## 改善箇所説明図

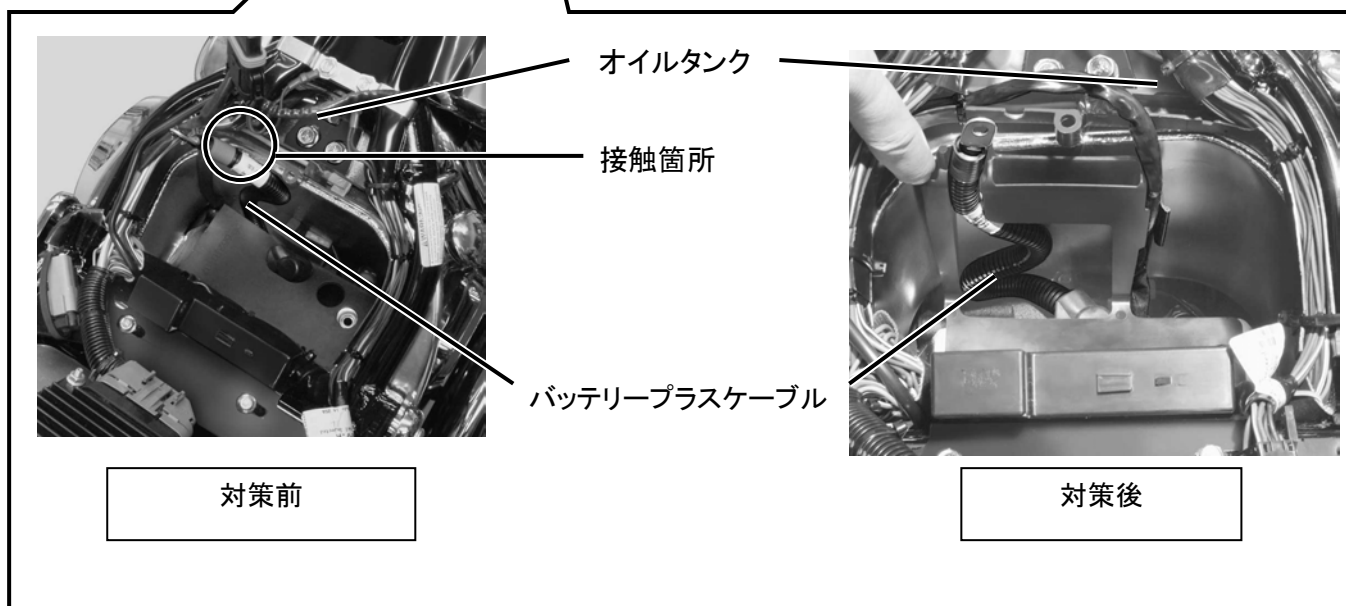
バッテリー配線の取り回しが不適切なため、当該配線とオイルタンクが干渉するものがある。そのため、そのままの状態で使用を続けると、原動機の振動等により配線が損傷し、エンジンオイル配管等と短絡して、配管が高温となり金属メッシュ部とゴム配管を溶損させ、オイルが漏れ、最悪の場合、火災に至るおそれがある。

全車両、当該配線が干渉しないようにバッテリートレイを新たに取り付ける。なお、当該配線が損傷しているものは配線を交換する。

フレームヘッドに白色のマーキングを施す。
